# PROJET DUMONT NICKEL

### RÉPONSES AUX QUESTIONS ET COMMENTAIRES DU MELCCFP — 1RE SÉRIE VOLUME 1

DEMANDE DE MODIFICATION DU  
DÉCRET 526-2015 —  
EXPLOITATION D'UN GISEMENT  
DE NICKEL SUR LE TERRITOIRE  
DE LA MUNICIPALITÉ DU  
CANTON DE LAUNAY ET DU  
CANTON DE TRÉCESSION  
RÉPONSES AUX QUESTIONS ET  
COMMENTAIRES DU MELCCFP —  
1RE SÉRIE

DÉCEMBRE 2024

**Figure R-9-1 Contributions des différentes sources aux émissions de matières particulaires selon le scénario de modélisation sélectionné**

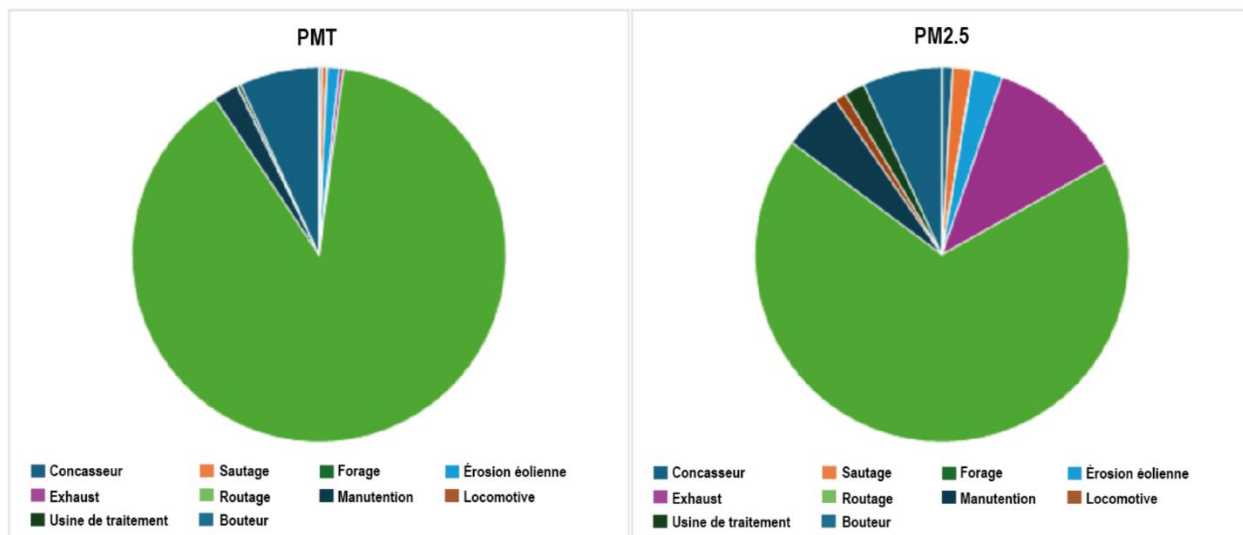
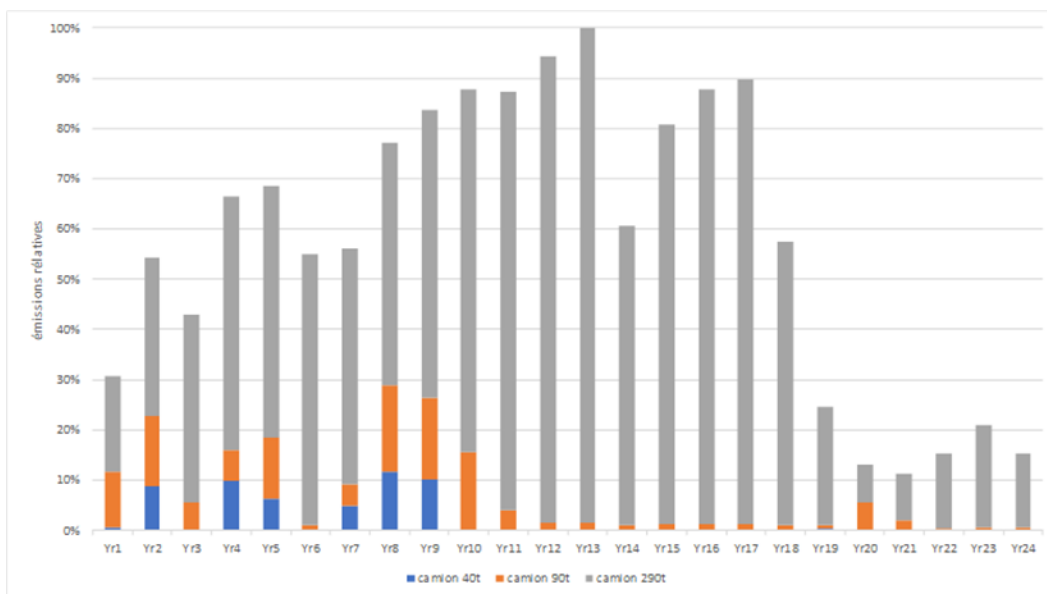
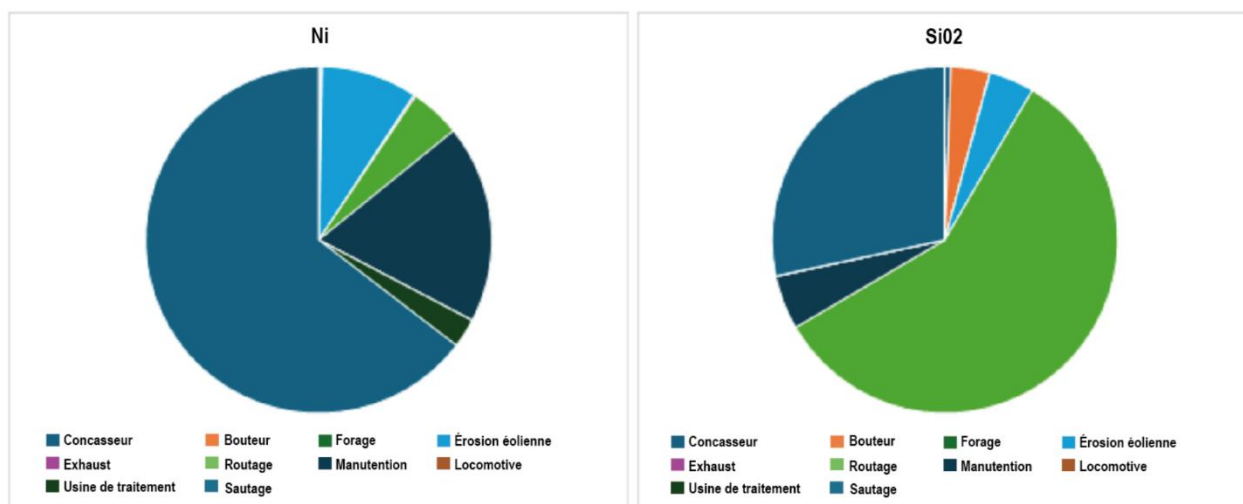
**À la section 3.3.2 du rapport de modélisation, l'initiateur a choisi l'année d'exploitation 13 pour représenter le scénario en exploitation. Selon la figure 2, la quantité de minerai extraite est beaucoup plus élevée à l'année 10 qu'à l'année 13. L'initiateur doit justifier pourquoi il a retenu l'année 13 comme pire scénario et présenter un scénario supplémentaire, le cas échéant, pour l'année pendant laquelle les émissions de métaux et métalloïdes seront à leur maximum.**

De manière générale pour les projets miniers, le transport sur les routes de halage représente le plus grand contributeur aux matières particulaires. La figure R-9-1 montre les contributions des différentes sources aux émissions de matières particulaires pour le scénario de modélisation sélectionné. Les graphiques indiquent que le routage demeure le plus grand contributeur pour les PMT et les PM<sub>2,5</sub>. Ainsi, l'année 13 a été sélectionnée en raison de ses distances parcourues les plus longues (sections 3.3.1 et 3.3.2 du rapport de modélisation).

La figure 4 du rapport de modélisation, copiée ci-dessous à la figure R-9-2, montre que les émissions de routage atteignent le maximum à l'année 13, ce qui justifie le scénario de modélisation.

De plus, pour les métaux et métalloïdes qui peuvent représenter des enjeux, soit la silice cristalline et le nickel, la figure R-9-3 montre les principaux contributeurs aux émissions. Pour la silice cristalline, le contributeur principal est le routage dont les émissions sont déjà maximisées dans le scénario de modélisation, comme présenté ci-dessus. Pour le nickel, les sautages sont un contributeur important. Néanmoins, ceux-ci sont déjà ciblés par une mesure d'atténuation efficace (angle de restriction des sautages) afin de réduire leur impact aux récepteurs sensibles. De plus, il est important de noter que la teneur de nickel considérée pour les stériles sur une période 24 heures est la même que celle du minerai, et ce, puisque la teneur maximale des lithologies est retenue pour les périodes inférieures à un an (voir section 5.9.6 dans le rapport). Ainsi, il est jugé que le scénario de modélisation représente toujours un pire cas.

Figure 2-12 Comparaison des parcs à résidus proposés en 2013 et en 2019

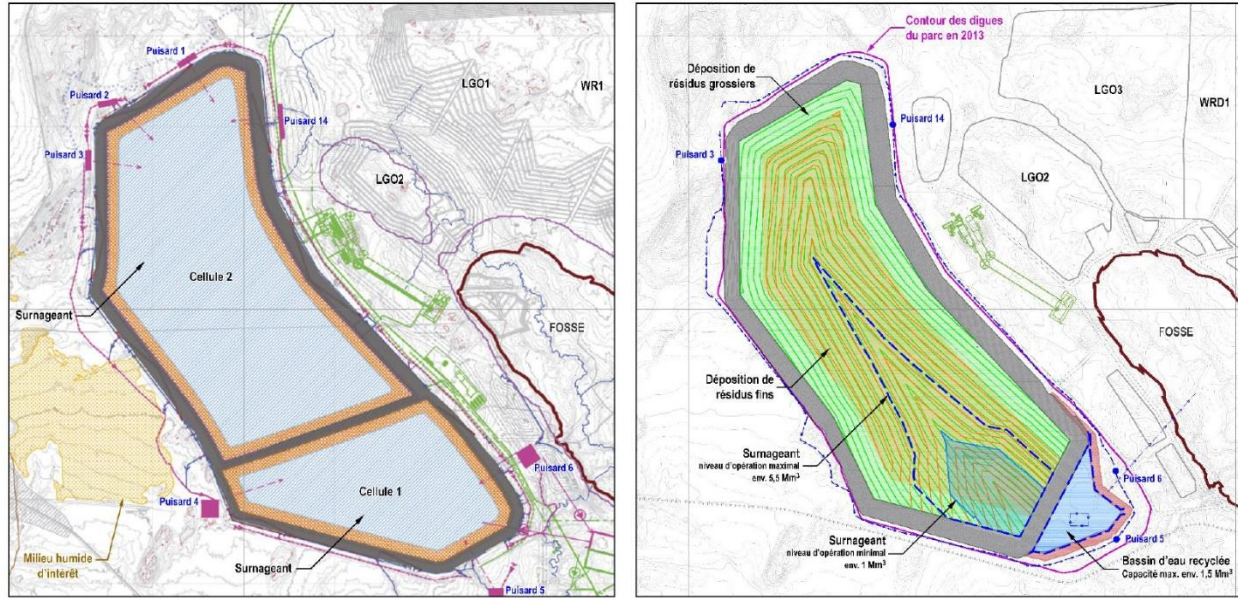
- Vérifier les résultats de simulation du scénario sans berme de sécurité présentée à la Figure B2-3 de Stony Point Hydrology (2024), qui semblent avoir été obtenus en présence de bermes. En effet, les épaisseurs simulées sont similaires à celles représentées à la figure B2-2, qui auraient été obtenues avec des bermes de sécurité. Si ces résultats sont inexacts, l'initiateur doit fournir les résultats corrigés. Si ces résultats sont jugés exacts, l'initiateur doit expliquer l'existence d'épaisseurs de l'ordre de 15,0 - 33,9 m juste à côté de mailles où l'épaisseur est nulle, de part et d'autre de la position théorique de la berme ouest.

L'un des objectifs principaux de l'optimisation en 2019 de la conception et de l'opération du parc à résidus était de diminuer la quantité de surnageant au minimum afin de réduire le risque associé à un bris de digue, comme décrit dans la section 2.3.7 *Parc à résidus* de la demande de modification de décret déposée le 24 septembre 2020 pour l'obtention du Décret 714-2023 délivré le 19 avril 2023. De façon plus spécifique, l'opération du parc à résidus visera à garder l'étendue de surnageant à l'écart des digues périphériques, en gérant l'eau provenant de la décantation des résidus et des précipitations dans le bassin d'eau recyclée aménagé à l'extrémité sud-est du parc à résidus. Cette configuration est illustrée à la figure 2-12 tirée de la demande de 2020. Il n'est donc pas anticipé que l'eau du surnageant soit impliqué dans un scénario de bris de digue « Breach 1 ».
